改善箇所説明図

助手席エアバッグシステム断面図

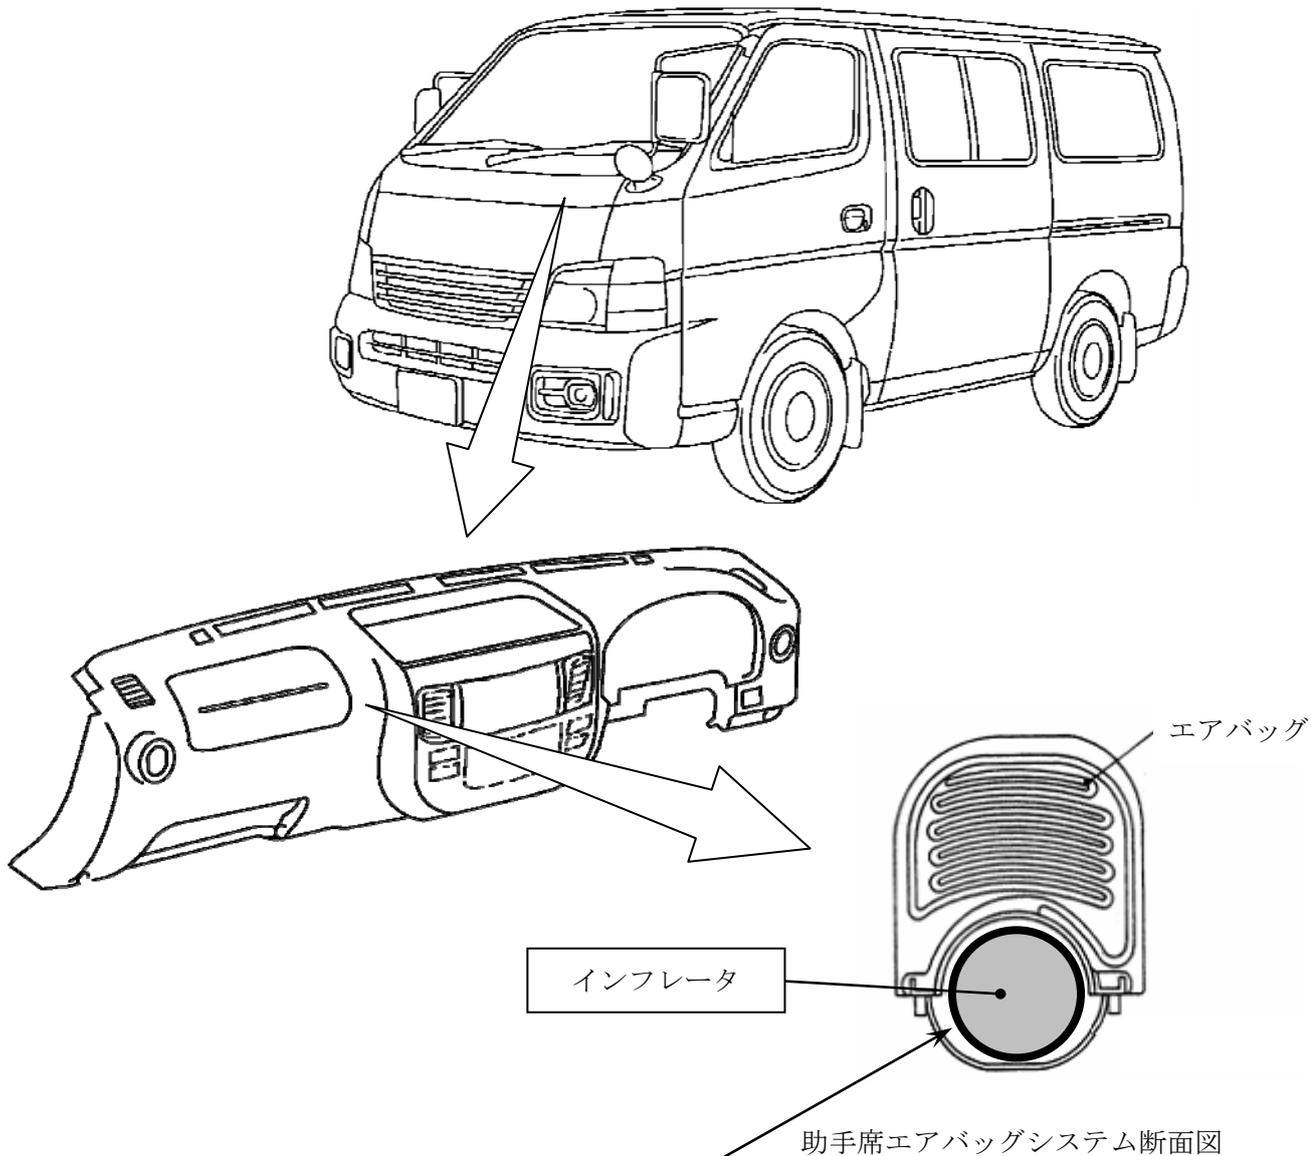
基準不適合発生箇所

助手席用エアバッグのインフレーター（膨張装置）において、ガス発生剤の成型工程が不適切又は成型後の吸湿防止措置が不適切なため、密度が不足したガス発生剤が組み込まれたものがある。そのため、エアバッグ展開時にインフレーター内圧が異常上昇し、インフレーター容器が破損して飛び散り、出火したり乗員が負傷するおそれがある。

改善の内容

全車両、当該インフレーターを良品に交換する。

識別：銀色のシールをモデルナンバープレートの右横に貼り付ける。
